Dotyczy: Postępowania prowadzonego w trybie podstawowym pn. "Przebudowa drogi gminnej Skalin Wierzchłąd"

ODPOWIEDZI NA PYTANIA DO SWZ

Pytanie 7

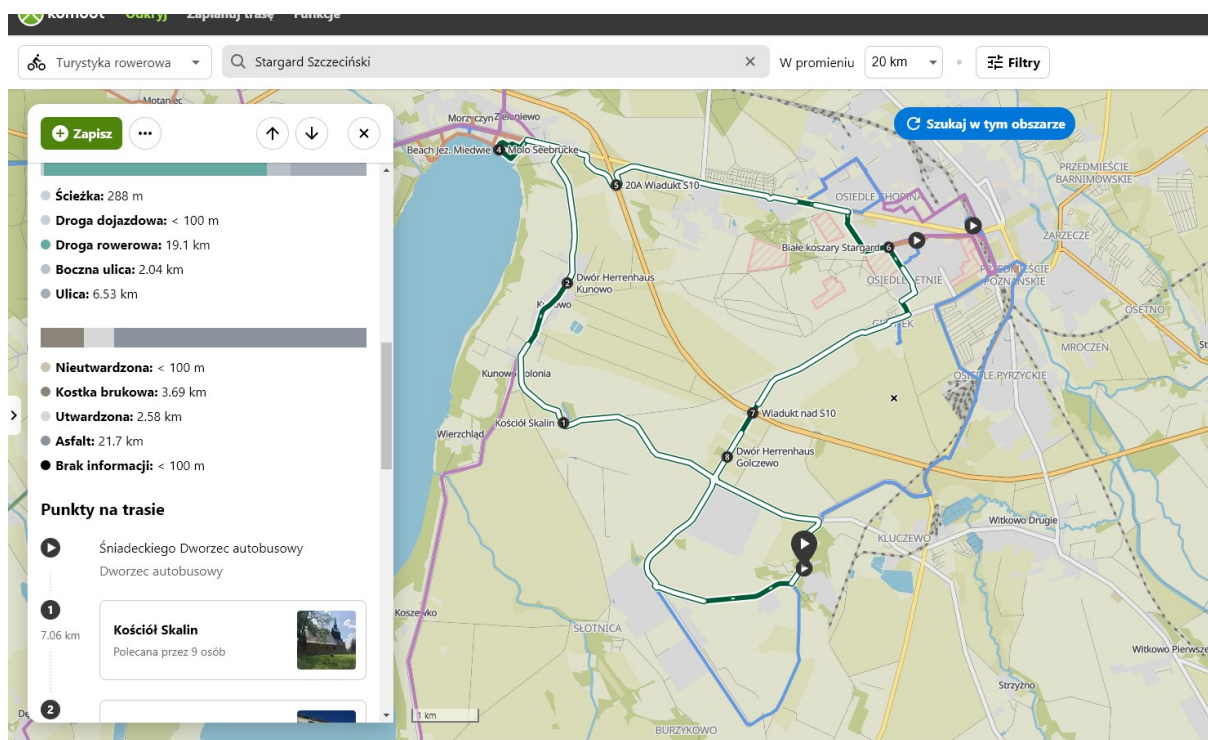
Dotyczy: część I i część II.

Zarówno w części II jak i części I, konstrukcja ścieżki rowerowej przewiduje wykonanie nawierzchni ścieżki z kostki drobnowymiarowej gr . 8 cm na podsypce cementowo-piaskowej gr. 5 cm. Zwracamy się z wnioskiem o zmianę nawierzchni na nawierzchnię bitumiczną .

W związku z powyższym wnosimy o zmianę nawierzchni ścieżki rowerowej z kostki drobnowymiarowej gr . 8 cm na podsypce cementowo-piaskowej gr. 5 cm.na nawierzchnię bitumiczną.

Odpowiedź. Realizacja zgodnie z dokumentacją projektowo-kosztorysową.
